*Tome II – Construction routière***Quatrième mise à jour**

Le *Tome II – Construction routière* a été mis à jour le 1<sup>er</sup> janvier 2004. Les chapitres 2 « Structures de chaussée », 7 « Dispositifs de retenue » et 8 « Clôtures et repères » ont été modifiés. Dans le présent article, seules les modifications les plus importantes sont présentées.

## Tome V – Signalisation routière

La sixième mise à jour du *Tome V – Signalisation routière* est parue en décembre 2003. Quelques changements auront une influence notable sur la signalisation des réseaux routiers municipal et provincial. Le texte qui suit présente les principales modifications apportées lors de cette mise à jour.

Figure 1 : Aménagements des extrémités de la glissière avec tubes d'acier.

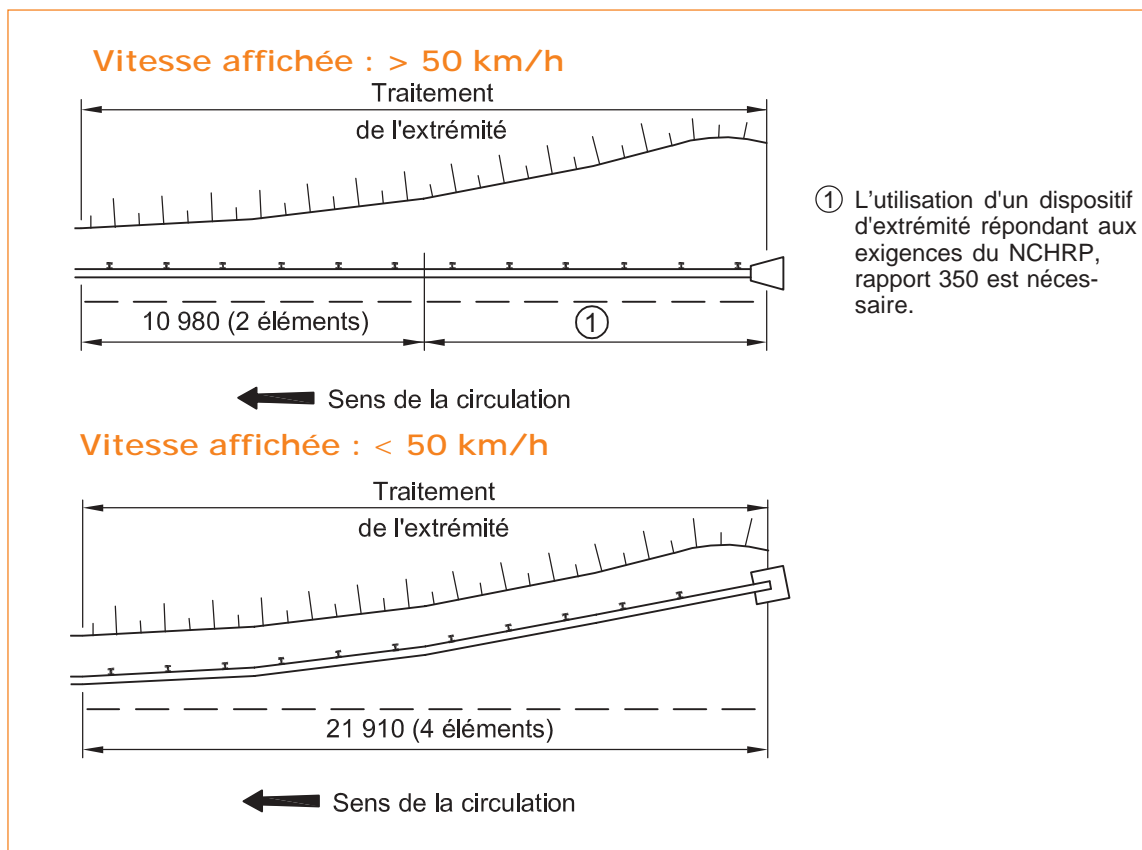
latérales. Le résumé des caractéristiques de chacune est repris ensuite sous forme de tableaux à la fin de la section. À la sous-section 7.2.2 « Installation des dispositifs de retenue latéraux », l'information a été revue afin d'éviter toute redondance avec la section précédente. La nouvelle sous-section 7.2.3 « Aménagements connexes » regroupe l'aménagement des extrémités, les transitions de rigidité et de géométrie, l'installation sur un ponceau rectangulaire en béton armé et l'installation dans un terre-plein. L'un des articles sur l'aménagement des extrémités vient préciser que les techniques d'aménagement des extrémités de la glissière de sécurité semi-rigide avec tubes d'acier varient maintenant selon la vitesse affichée (figure 1).

Figure 2 : Transmission de rigidité d'une glissière avec un tube d'acier.

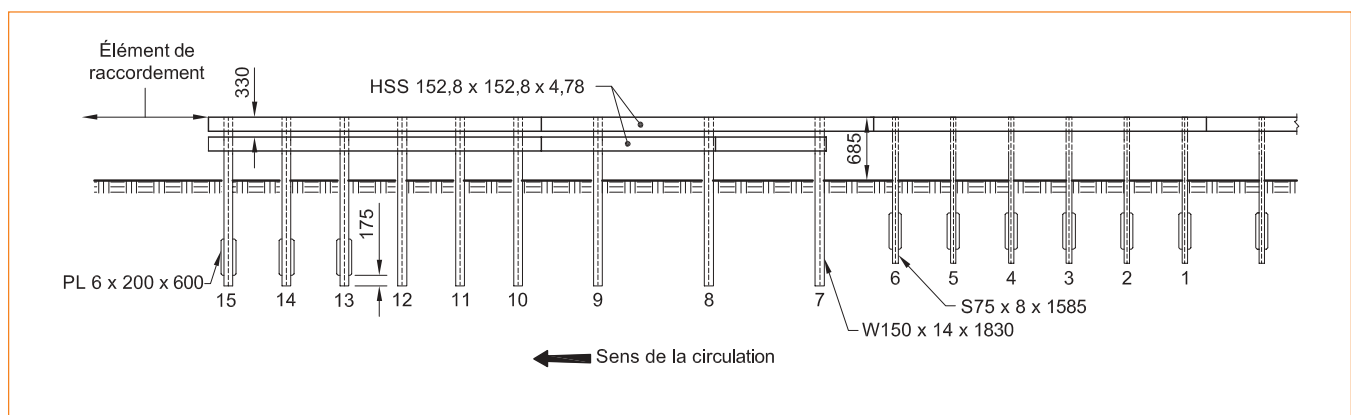
- l'introduction d'une transition de rigidité pour la glissière de sécurité semi-rigide avec tubes d'acier (DN 015B et DN 015C) (figure 2);

Figure 3 : Raccordement d'une transition de rigidité de glissière avec tube d'acier à une glissière de pont.

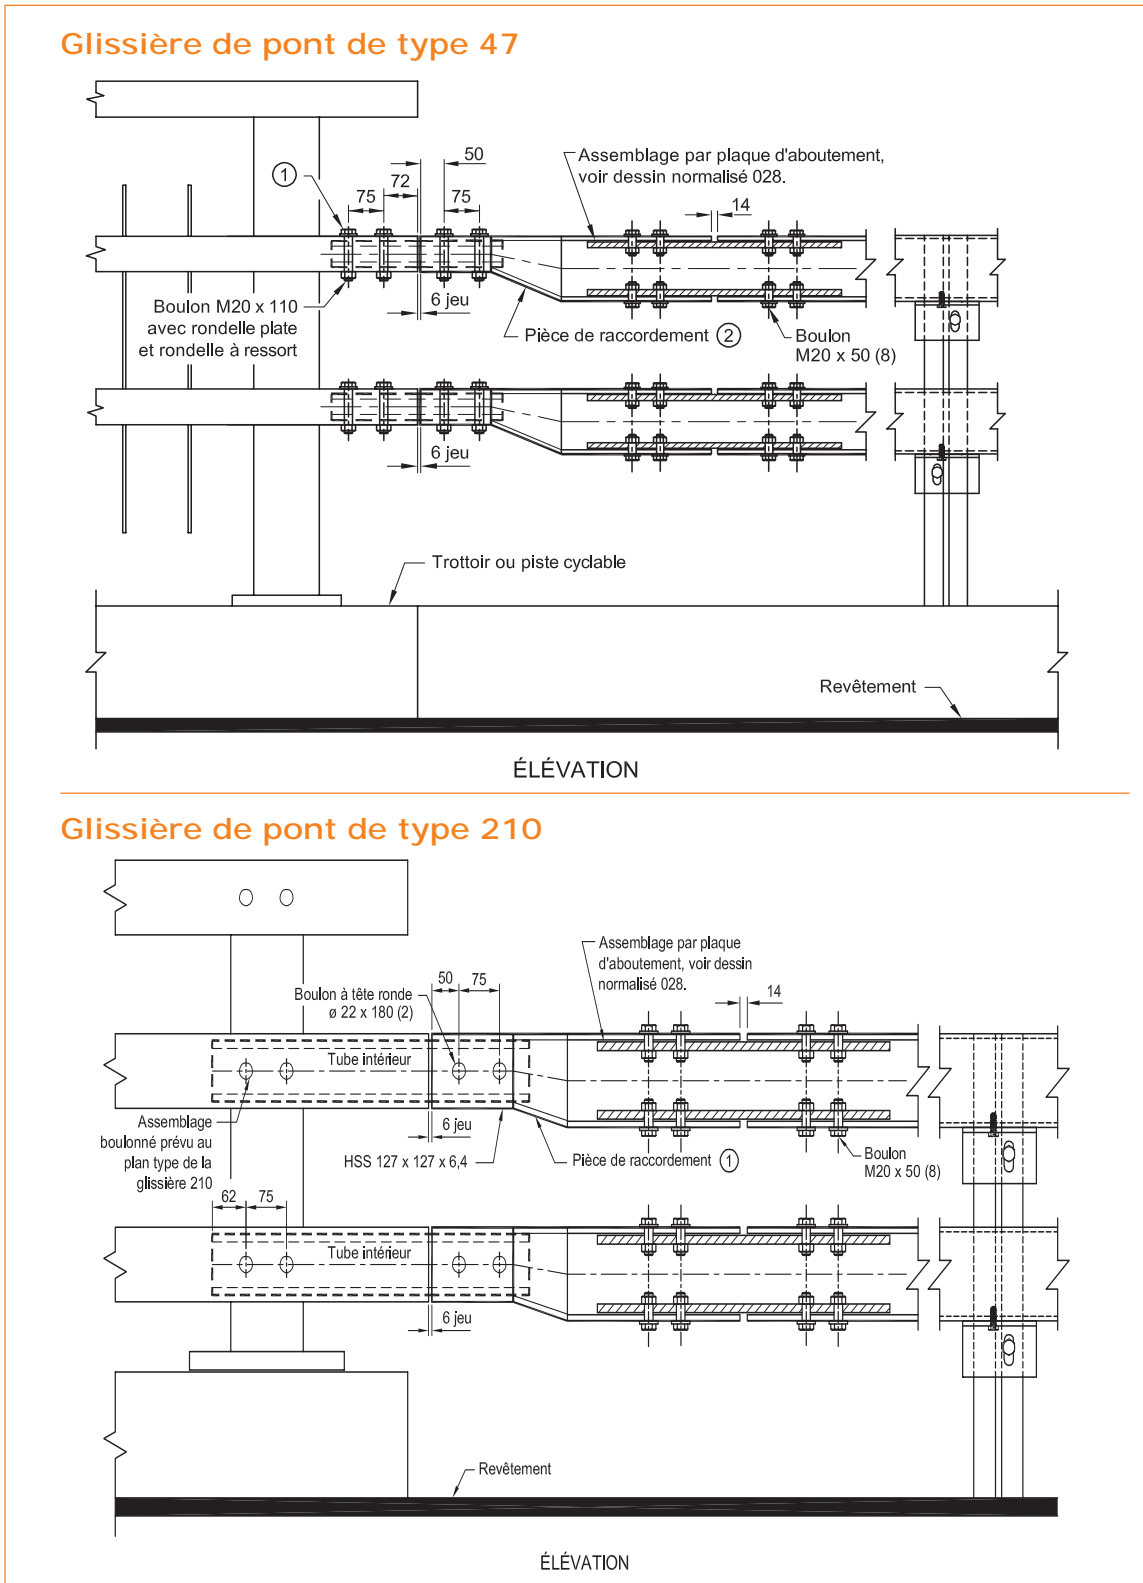
- le retrait des raccords aux glissières de pont de types 21, 25, 35 et 45 pour la glissière de sécurité avec profilé d'acier à double ondulation;
- l'introduction des raccords aux glissières de pont de types 47 et 210 pour la glissière de sécurité semi-rigide avec tubes d'acier (DN 016C, DN 016D, DN 016I et DN 016J) (figure 3);
- l'ajout de plaques rétroréfléchissantes sur les glissières de sécurité semi-rigides avec tubes d'acier (DN 026, DN 027, DN 032 et DN 033);
- l'introduction de l'aménagement d'extrémité pour une route où la vitesse affichée est de 50 km/h ou moins pour la glissière de sécurité semi-rigide avec tubes d'acier (DN 029B);
- la correction de l'angle des plaques d'aboutement pour la glissière de sécurité semi-rigide avec tubes d'acier (DN 030 et DN 031).

### Dimension des éléments sur les panneaux « Stationnement réglementé » et « Arrêt interdit »

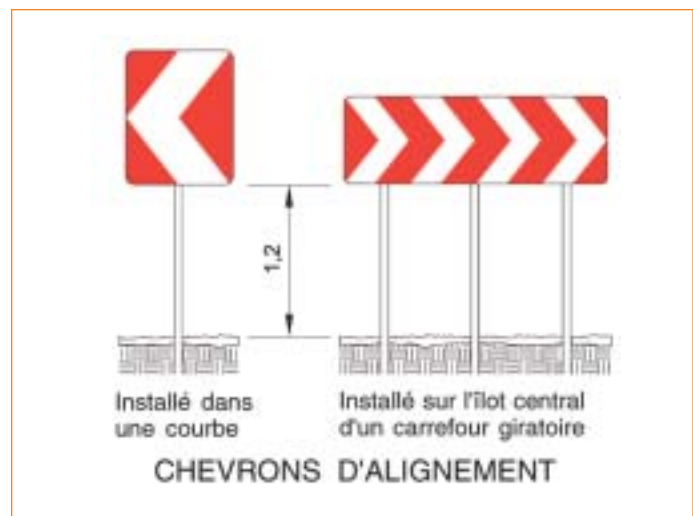
La hauteur minimale de lettrage à utiliser sur les panneaux « Stationnement réglementé » (P-150) et « Arrêt interdit » (P-160) a été réduite à 35 mm, comme il est indiqué à la section 1.11. En effet, l'ancienne exigence de 50 mm minimum était très difficile à respecter, surtout en milieu urbain où plusieurs lignes de texte doivent être inscrites sur un même panneau. Il est tout de même permis d'utiliser plusieurs dimensions de lettrage sur un panneau, dans la mesure où les mots d'une même catégorie sont écrits avec un lettrage identique, même sur plusieurs lignes (ex. : CORPS DIPLOMATIQUE).

- la couronne d'interdiction doit avoir un diamètre minimal de 200 mm;
- le symbole « P » doit avoir une dimension minimale de 100 mm;
- la flèche indiquant l'étendue de la zone peut être illustrée directement sur le panneau ou sur un panonceau;
- les règles de la langue française doivent être respectées pour la séparation des périodes : les heures sont séparées par un trait d'union (ex. : 7h30-9h30), les jours de la semaine par « et » ou « à » (ex. : LUN À VEN) et les mois par « au » ou « à » (ex. : 1 MARS AU 1 DÉC).

Figure 1

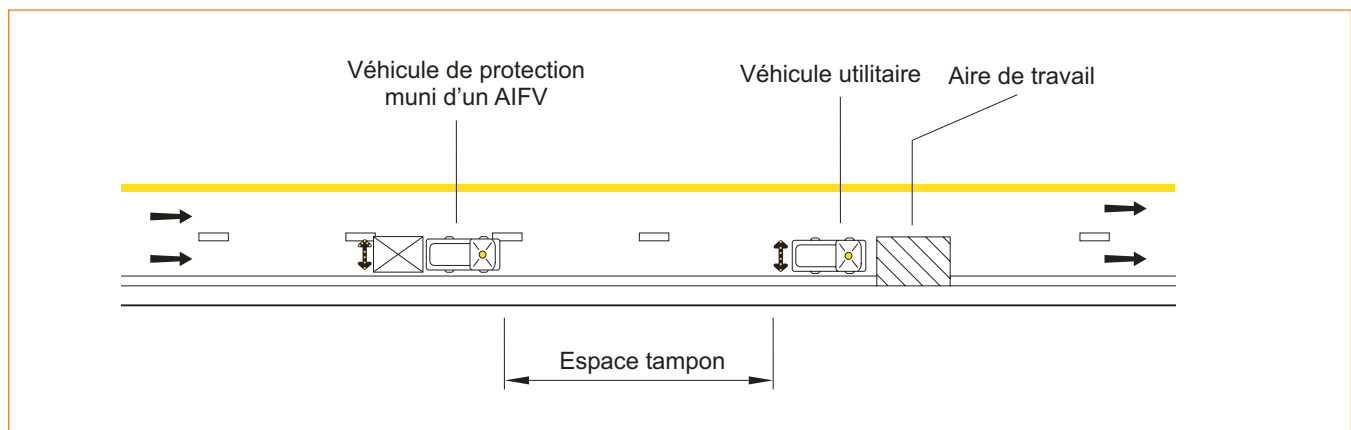
Il existe toutefois une pratique qui permet d'optimiser la protection offerte par l'AIFV. Il s'agit de placer au moins un véhicule, muni ou non d'un AIFV, immédiatement en amont de l'aire de travail (voir figure 1). La présence d'un véhicule additionnel a pour effet principal de décourager les manœuvres de réinsertion hâtive à l'avant de l'AIFV, à la condition que ce véhicule soit muni des équipements de signalisation appropriés. Cette pratique ne devrait pas entraîner de coûts additionnels, puisque au moins un véhicule, en plus du camion porteur de l'AIFV, est habituellement nécessaire pour transporter les travailleurs ainsi que les matériaux et l'outillage.
